# CITTÀ DI CORBETTA

**Oggetto: Autorizzazione, ai sensi dell'art. 1-sexies del decreto legge 29 agosto 2003, n. 239, convertito, con modificazioni, dalla legge 27 ottobre 2003, n. 290, e s.m.i., alla costruzione ed all'esercizio dell'Interconnector Italia-Svizzera denominato "All'Acqua-Pallanzeno-Baggio", dal Confine di Stato alla S.E. di Baggio (Settimo Milanese – MI)- Parere in merito all'accertamento di conformità urbanistica**

**(Posizione n. EL – 330)**

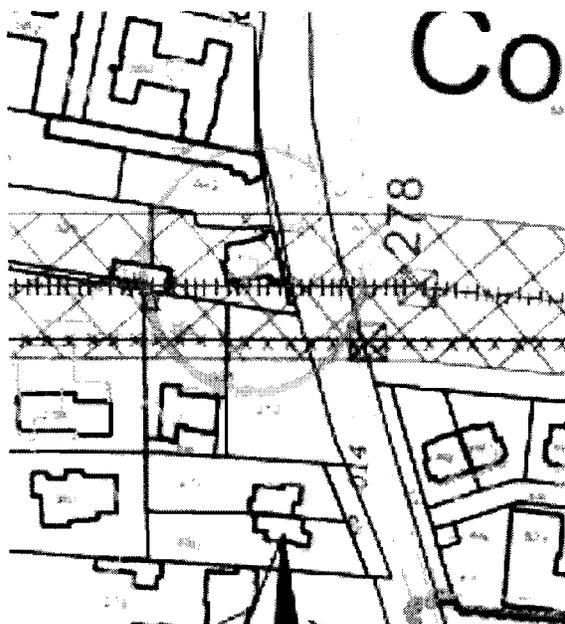
E' già stato segnalato (PEC del 9 e 12 maggio u.s.) ai Ministeri competenti e a TERNA RETE ITALIA, che -dalla visione della documentazione depositata- la modifica del tracciato, seppur con discostamenti inferiori a 40 metri, comporta in alcuni punti l'avvicinamento dello stesso ad edifici residenziali.

Come si evince -ed è il caso più eclatante- lo spostamento del sostegno (n. 277 e 278) comporta l'avvicinamento, pressoché a ridosso dell'edificio esistente, della linea elettrica alle abitazioni.

Si ribadisce quindi la necessità di prestare particolare attenzione agli effetti di un eventuale aumento dell'impatto elettromagnetico.
